Spreker 1 Jacqueline

Gemeente agendeert Beeldkwaliteit Plan (BKP) voordat er mogelijkheid is geweest voor omwonenden om aan tafel te zitten met projectontwikkelaar (en gemeente) om laatste verbeterpunten te bespreken. Huidige tekening is die van concept proefverkaveling, richting gevend en niet bindend en de basis van onderzoeken die projectontwikkelaar moet uitvoeren. Met de gegevens uit deze onderzoeken en feitelijke informatie zal gemeente besluiten of dit wordt opgevolgd door definitieve besluiten: Stedenbouwkundig Plan (SPB), Beeldkwaliteit Plan (BKP) en andere formele uitwerkingen (aldus Informatiebrief 4 oktober 2021).

Bezwaar tegen nu al agenderen van BKP in Gemeenteraad; verzoek is om omwonenden eerst de mogelijkheid te geven tot overleg met projectontwikkelaar en gemeente en op basis van onderzoeken en feitelijke informatie te bespreken (email 7 oktober 2021). Daarna pas agenderen concept SBP samen met concept BKP. Indien noodzakelijk stellen wij voor de tekst in BKP te wijzigen met aantal zaken die zullen worden uitgelegd de volgende sprekers.

Verkeersstroom auto’s zoals in beeldkwaliteitsplan

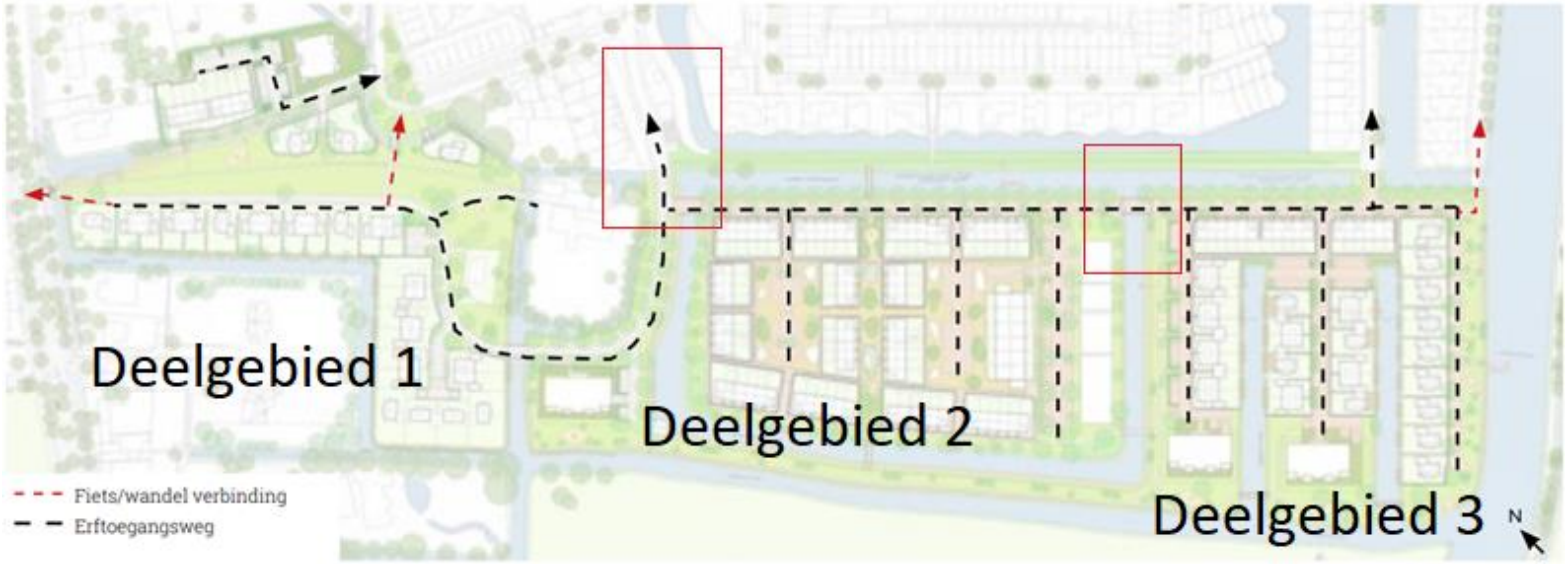
Verkeersonderzoek?

Ontsluiting van de 3 deelgebieden via 1 punt mogelijk

Eén lange weg langs deelgebied 2 en 3

Aangepaste verkeersstroom auto’s

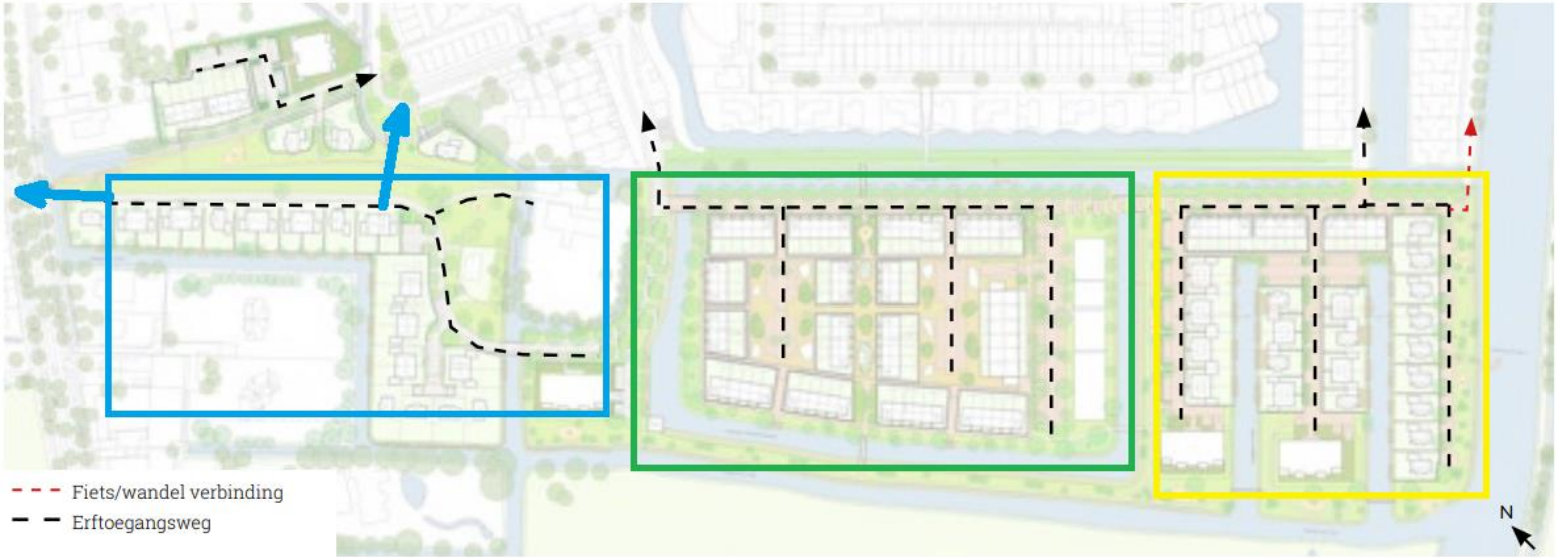
Verdeling van het autoverkeer per deelgebied

Geen ononderbroken lange weg achter de tuinen van Ter Lips langs voorkomt geluidshinder en haalt snelheid eruit

Zicht vanaf SBII naar weg SBIII zoals in beeldkwaliteitsplan

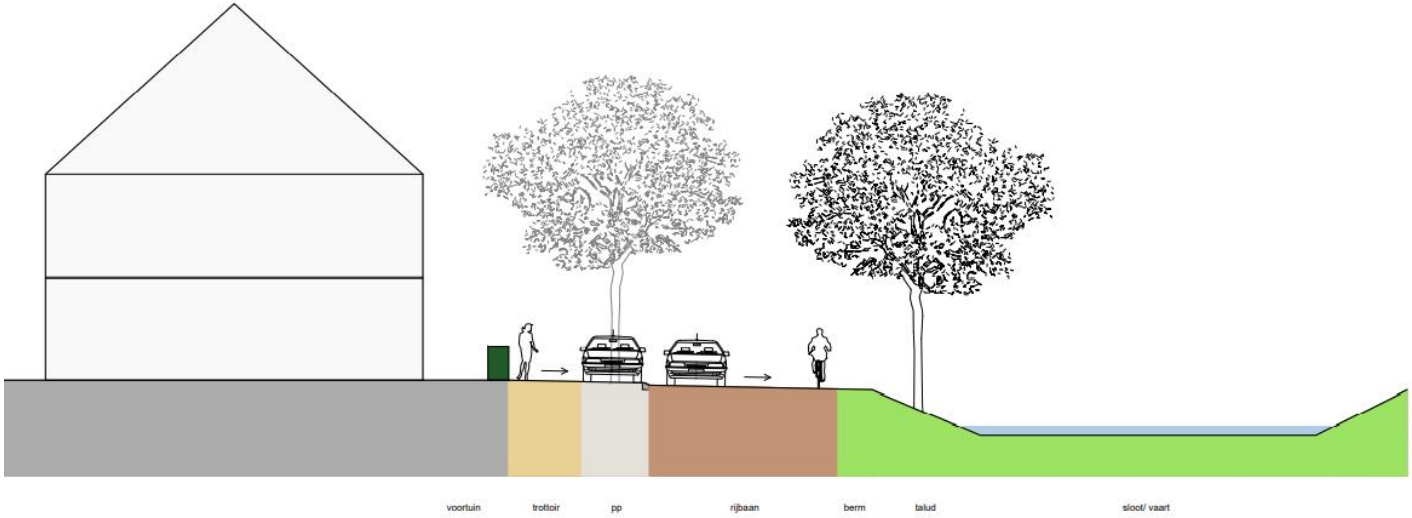
Aan de rechterzijde bevinden zich de tuinen en raampartijen van Ter Lips (SBII)

Aangepast talud voor beeldkwaliteitsplan

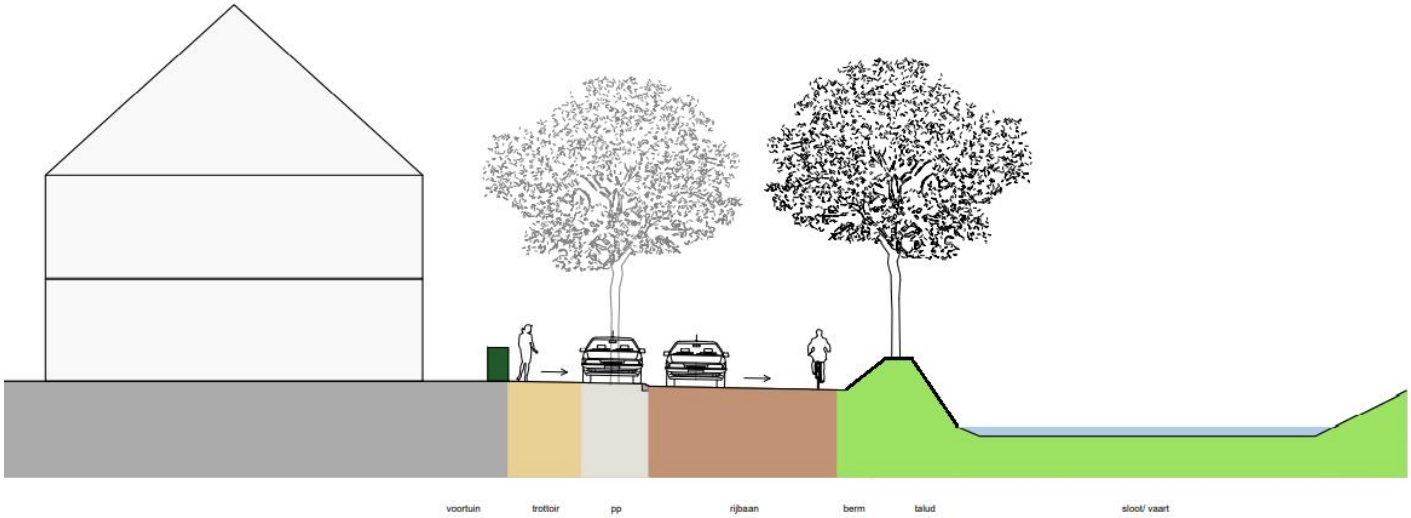
Middels een hoger gelegen talud wordt de directe lichtvervuiling richting de achtertuinen van SBII tegengegaan
